MODIFICACION DEL PLAN ESPECIAL DEL CONJUNTO HISTÓRICO DE MURCIA. FICHA 2ED-044

MEMORIA JUSTIFICATIVA

El objeto de la modificación se limita exclusivamente a la rectificación de la FICHA de protección del PECHA que afecta el edificio sito en la calle Pinares nº 3 por la detección de un error en la redacción de la misma, sin modificar planos ni ninguna otra determinación de PGOU.

PROPUESTA DE NUEVA FICHA DE CATALOGACIÓN

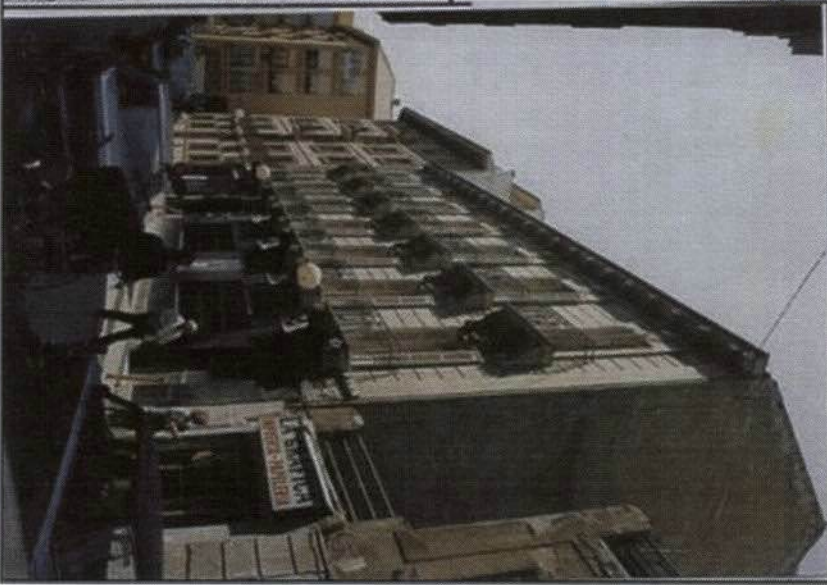
La propuesta de modificación que se hace es el cambio de la ficha de catalogación del edificio, sustituyendo la altura de cornisa de 13 m a 15.20 m. Este cambio permitiría la construcción de la planta permitida según los criterios de la misma ficha, sin sobrepasar la altura máxima de cornisa del PGOU que es de 16 m y sin sobrepasar la altura de los edificios colindantes.

- Rehabilitación manteniendo estructura general del inmueble. - Adecuación ambiental de -- planta baja.		- Posibilidad de ampliar cuarta planta en c/ Pinares bajo la pendiente de cubierta con tratamiento de medianeras. - Posibilidad de ampliar cuarta planta alineada a fachada en c/ Peligros, sin sobrepasar altura de cornisa 15,15m.	
OBSERVACIONES

Sección del Estado Actual

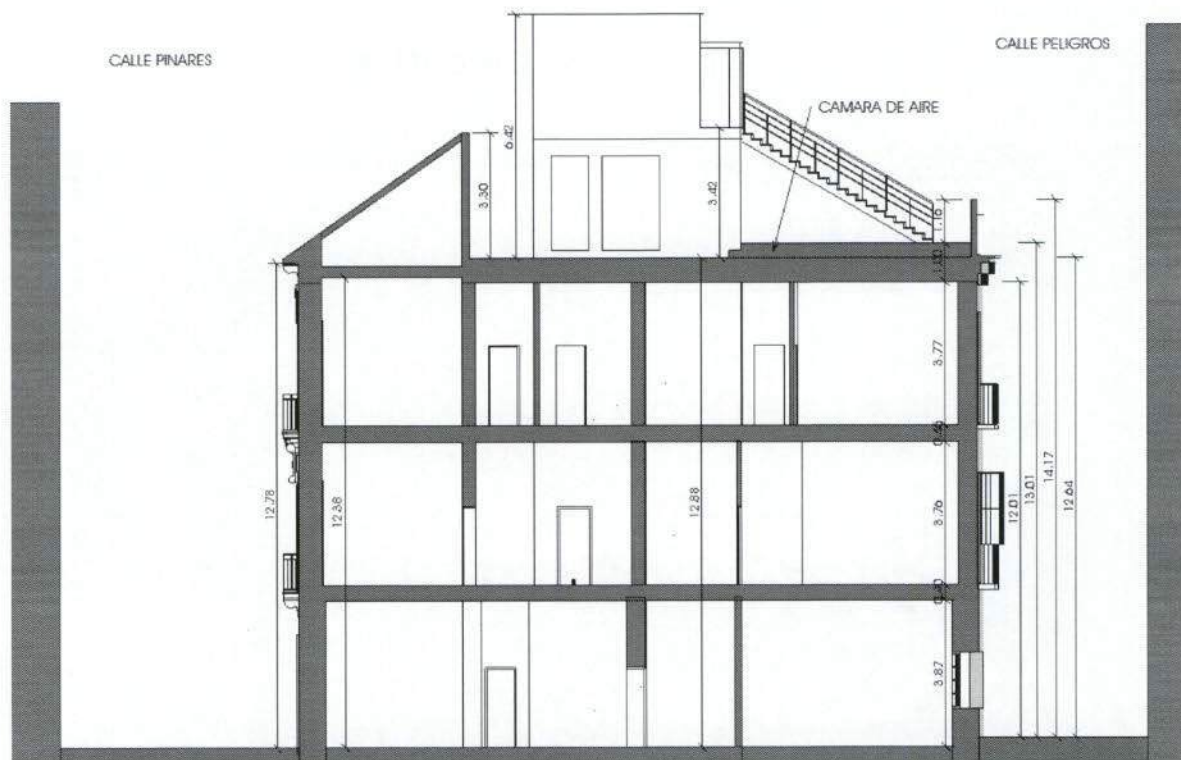
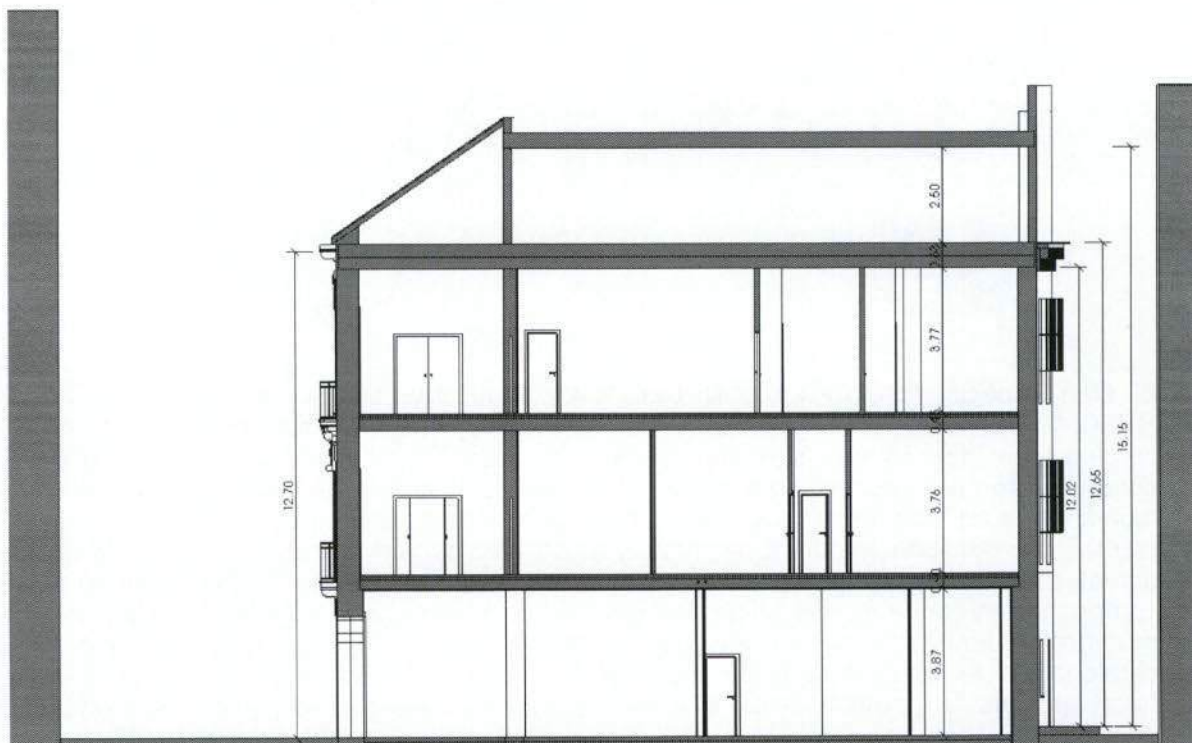
La problemática consiste en que la altura del edificio existente en la azotea actual es de 12,01 m en la parte inferior del forjado y 12.64 m en al suelo de la azotea respecto a la calle Peligros. Hasta los 13 m que indica la ficha del PECHA no hay altura suficiente para levantar una cuarta planta. Por lo que la "Compensación" expresada en la ficha es de imposible cumplimiento.
